Keitimo Nurodymas Nr. 27.

Projekto pavadinimas: „VGTU Elektronikos, Mechanikos ir Transporto inžinerijos fakultetų laboratorijų korpuso (Plytinės g. 25, Vilnius) statybos darbai su darbo projekto BIM (angl. Building Information Modeling – Statinio informacinis modelis) aplinkoje parengimu“.

Tema: Papildomos oro nutraukimo ir kondicionavimo sistemos

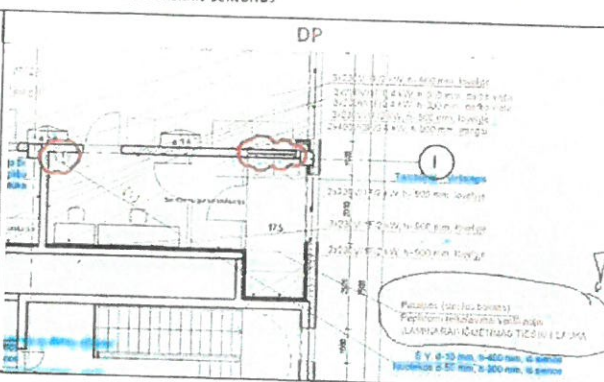
2.SISTEMA OK-5

Pagal užsakovo pateiktą technologiją patalpoje 17.5 papildomai suprojektuoti ir sumontuoti atskirus kondicionierius bei atskirą oro ištraukimą virš laiminaro.
